Von: Freise, Britta (Amt für Straßen und Verkehr)
An: Grote, Michael (SKUMS)
Cc: Dettmer, Armin (Amt für Straßen und Verkehr); Knode, Thomas (SKUMS)
Betreff: AW: Vorhaben Querverbindung Ost - Änderung der Blaeueintragungen
Datum: Freitag, 3. April 2020 15:56:00
Anlagen: image001.png
507 Anlage-10a LBP Blaeueintragung 2020-01-20 markiert (002).pdf
507 Anlage-10a LBP Blaeueintragung 2020-01-23 gez.pdf

wie mit Herrn Grote am Donnerstag besprochen hier nochmals eine – hoffentlich verständliche – Erläuterung der „neuen“ Blaeueintragung von 2020.
Aus den Unterlagen selbst ist - zugegebenermaßen - schwer herauszulesen, was die Änderung(en) von 2020 gegenüber denen aus 2018 (die Ihnen ja vorlagen) sind.

Betreff: Vorhaben Querverbindung Ost - Änderung der Blaeintragungen

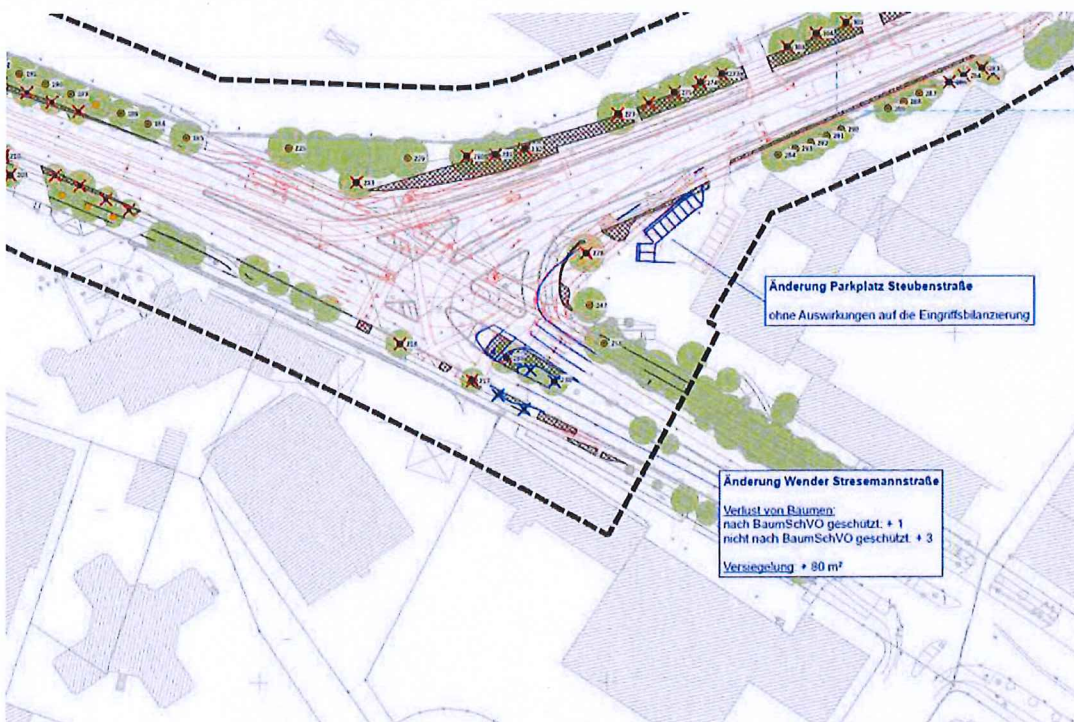
Wie unten kurz beschrieben handelt es sich bei der Änderung 2020 um den Wender an der Stresemannstraße (s. Kartenausschnitt in der Mail unten). Daraus resultiert:

- Verlust von Bäumen: nach BaumSchVO geschützt: + 1, nicht nach BaumSchVO geschützt: + 3
(ich sehe gerade, ich hatte Ihnen in meiner Mail unten versehentlich Verlust von 2 Bäumen geschrieben, es sind jedoch 4 wie Sie bereits richtig bemerkt hatten)
- Versiegelung: + 80 m² (= an dieser Stelle war kein Grüngleis vorgesehen, sondern Raseneinsaat; z.T. ist auch Fläche betroffen, die als Grünstreifen erhalten bleiben sollte (begrünte Verkehrsinsel))

Im Nachhinein musste noch eine Anpassungen aufgrund von zwei weiteren entfallenden Bäume und neu zu versiegelnder Fläche erfolgen. Die geänderten Unterlagen schicke ich Ihnen anbei. Es handelt sich um den Bereich des Wenders an der Stresemannstraße:

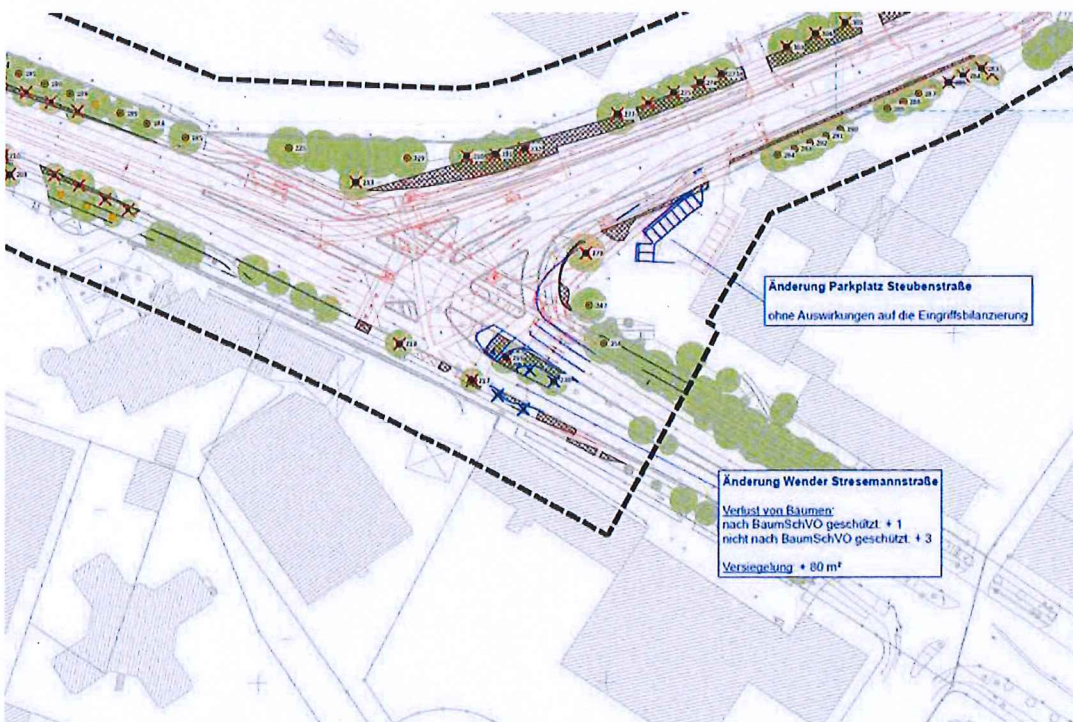
Wie unten kurz beschrieben handelt es sich bei der Änderung 2020 um den Wender an der Stresemannstraße (s. Kartenausschnitt in der Mail unten). Daraus resultiert:

- Verlust von Bäumen: nach BaumSchVO geschützt: + 1, nicht nach BaumSchVO geschützt: + 3
(ich sehe gerade, ich hatte Ihnen in meiner Mail unten versehentlich Verlust von 2 Bäumen geschrieben, es sind jedoch 4 wie Sie bereits richtig bemerkt hatten)
- Versiegelung: + 80 m² (= an dieser Stelle war kein Grüngleis vorgesehen, sondern Raseneinsaat; z.T. ist auch Fläche betroffen, die als Grünstreifen erhalten bleiben sollte (begrünte Verkehrsinsel))

Im Nachhinein musste noch eine Anpassungen aufgrund von zwei weiteren entfallenden Bäume und neu zu versiegelnder Fläche erfolgen. Die geänderten Unterlagen schicke ich Ihnen anbei. Es handelt sich um den Bereich des Wenders an der Stresemannstraße:
